SAMRÅDSREDOGÖRELSE

Bohusbanan delen Station Brunnsbo Göteborgs Stad, Västra Götalands län

Järnvägsplan, 2022-03-15

Projektnummer: 178048

Svängradier

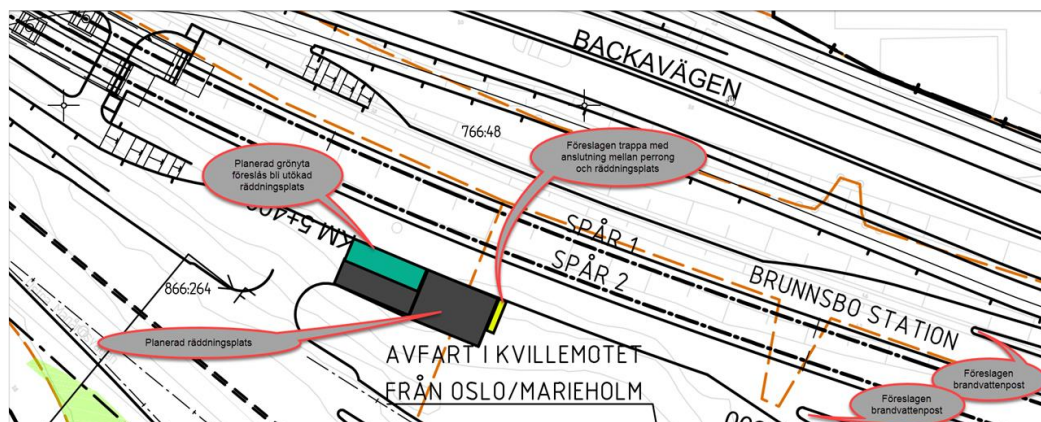
Redovisade tillfarter till pendeltågsstationen ser bra ut förutom vissa svängradier vid exempelvis GC-räddningsvägens infart från Backavägen.

Räddningstjänsten har på avstämning 2021-09-09 meddelat att de inte ställer krav på att kunna köra upp med räddningsfordon på ramper. Istället har hänvisats till Räddningstjänstens råd och anvisningar 110 vad gäller avstånd mellan räddningsfordonens uppställningsplats och stationens angreppspunkt. Svängradierna vid uppställningsytan för räddningsfordon har kontrollerats så de uppfyller Räddningstjänstens riktlinjer. Funktionskrav ställs till Staden för att säkerställa Räddningstjänstens åtkomst från Backavägen till och från rampbotten och trappa till norra plattformen.
